**Рабочая группа по вопросам освещения
и световой сигнализации**

**Шестьдесят шестая сессия
Женева, 4–6 октября 2011 года**

**Доклад Рабочей группы по вопросам освещения
и световой сигнализации о работе ее шестьдесят
шестой сессии**

"Рис.4

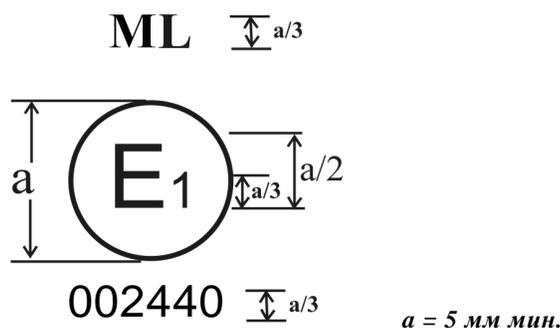
Новый рис.4, изменить следующим образом:

Номер официального утверждения указывает, что официальное утверждение было предоставлено в соответствии с предписаниями Правил № 23 **в их первоначальном варианте.**

Схемы знаков официального утверждения

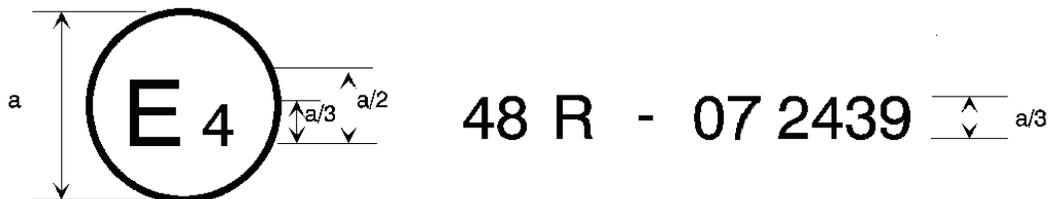
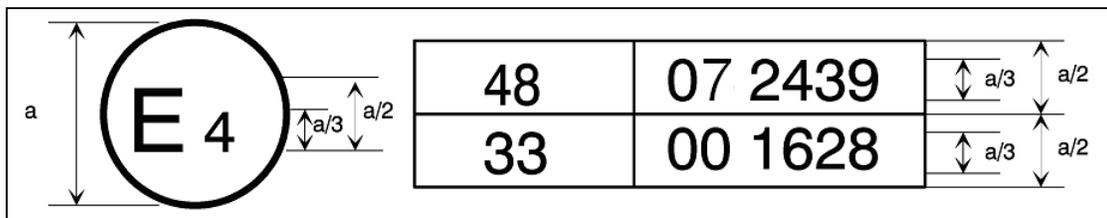
Приложение 2 изменить следующим образом:

Приведенный выше ... Правил № 48 с внесенными в них поправками серии **06**. Номер официального утверждения указывает, что официальное утверждение было выдано в соответствии с положениями настоящих Правил № 48 с внесенными в них поправками серии **06**.

Приведенный выше ... Правил № 48 с внесенными в них поправками серии **06** и Правил № 33¹. Номера официального утверждения указывают, что к моменту выдачи соответствующих официальных утверждений в первоначальный вариант Правил № 48 были внесены поправки серии **06**, а Правила № 33 были в их первоначальном варианте".

Примеры знаков официального утверждения

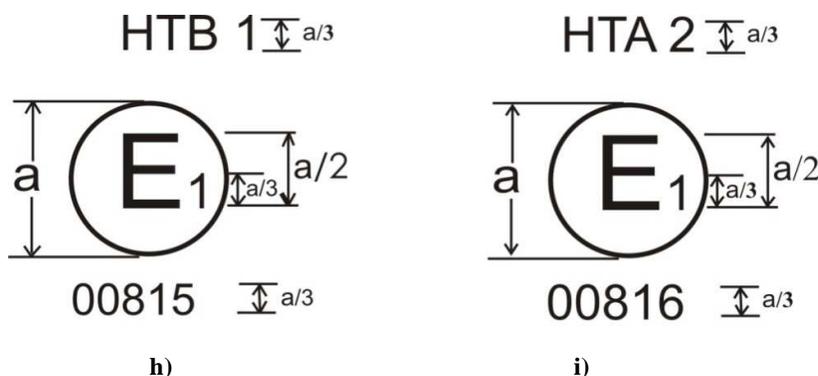
- g) образец надписи на отдельных индивидуальных элементах, включающих специальный предупреждающий огонь (категории Т) ("Поворачивающийся или неподвижный проблесковый огонь").

- h) на неполной установке специального предупреждающего огня, указывает, что этот огонь был официально утвержден в Германии (E1) под номером официального утверждения 00815. Этот номер официального утверждения свидетельствует о том, что официальное утверждение было предоставлено в соответствии с требованиями Правил в их первоначальном виде и что речь идет о синем поворачивающемся или неподвижном проблесковом специальном предупреждающем огне класса 1 (НТВ 1).
- i) на неполной установке специального предупреждающего огня, указывает, что этот огонь был официально утвержден в Германии (E1) под номером официального утверждения 00816. Этот номер официального утверждения свидетельствует о том, что официальное утверждение было предоставлено в соответствии с требованиями Правил в их первоначальном виде и что речь идет об автожелтом поворачивающемся или неподвижном про-
